JT-701 JUDO Timer

ルール変更版簡易取扱説明書

本書は2025年1月の国際柔道連盟審判規程の変更に基づき、改造を実施した製品向けのマニュアルです。
ルール変更部分以外の仕様は、従来のJT-701から変更ありません。詳細な使用方法につきましては、
JT-701取扱説明書をご確認ください。

1. 同梱シール貼付位置

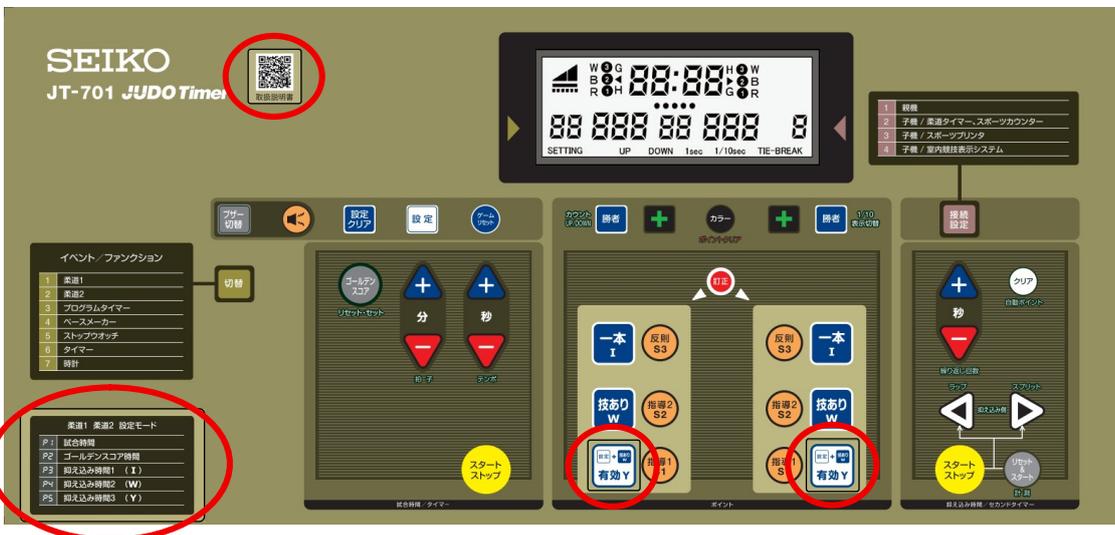
同梱シールを下記赤丸位置に貼り付けてください。

【表示部前面】

【操作パネル】
